Dot. postępowania o udzielenie zamówienia publicznego pod nazwą: „**Zmiana sposobu użytkowania pomieszczeń biblioteki w Osieku na żłobek samorządowy**” (ID 1088141)

Zamawiający działając na podstawie art. 284 ustawy z dnia 11 września 2019 r. Prawo zamówień publicznych (Dz. U. z 2024 r. poz. 1320 ze zm.) udziela odpowiedzi na pytania:

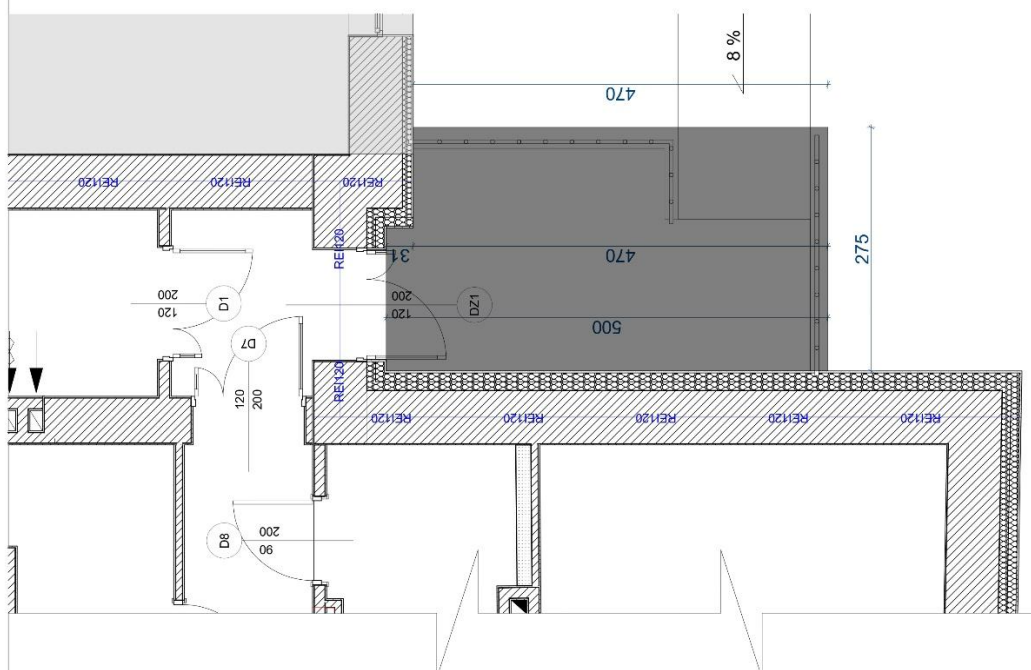
1. Proszę o wyjaśnienie rozbieżności dotyczącej izolacji termicznej stropu piwnicy. W przedmiarze robót wskazano natryskiwaną izolację termiczną, natomiast na przekroju budynku widnieje zapis dotyczący styropianu. Proszę również o podanie wymaganej grubości izolacji oraz parametrów dotyczących współczynnika przewodzenia ciepła (λ) lub oporu cieplnego (R).

Proszę o przyjęcie styropianu, λ 0,038 W/(m·K).

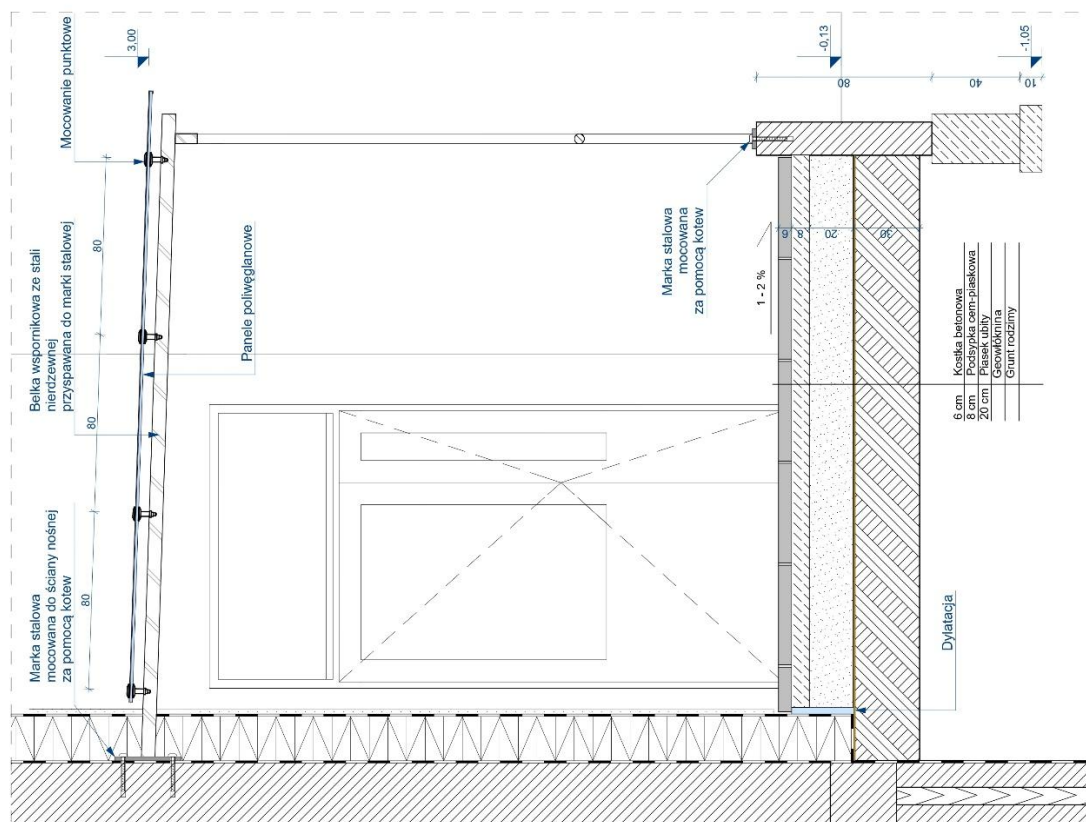
2. Proszę o doprecyzowanie informacji dotyczących daszków systemowych nad drzwiami zewnętrznymi – w szczególności rodzaju zastosowanego materiału, wymaganych wymiarów oraz kolorystyki.

Zadaszenie o konstrukcji stalowej w kolorze antracytu. Elementy mocujące należy przytwierdzić do konstrukcji budynku przed ociepleniem elewacji oraz do balustrady. Wymiary na rysunku poniżej.

- ELEMENTY NACIĄGAJĄCE DASZEK PRZYTWIERDZIĆ DO KONSTRUKCJI BUDYNKU PRZED DOCIĄPIENIEM ELEWACJI
- ROZWIĄZANIA SKONSULTOWAĆ Z WYBRANYM PRODUCENTEM LUB WYKONAWCĄ PRZYZĘTEGO SYSTEMU
- WSZYSTKIE WYMIARY NALEŻY UZUPEŁNIĆ I ZWERYFIKOWAĆ PO OBIARZE Z NATURY
- KONSTRUKCJA DASZKU POWINNA SPEŁNIAĆ WYMAGI § 392 UST. 2 WARUNKÓW TECHNICZNYCH JAKIM POWINNY ODPORZYSTAĆ BUDYNKI I CH USTYUWANIIE
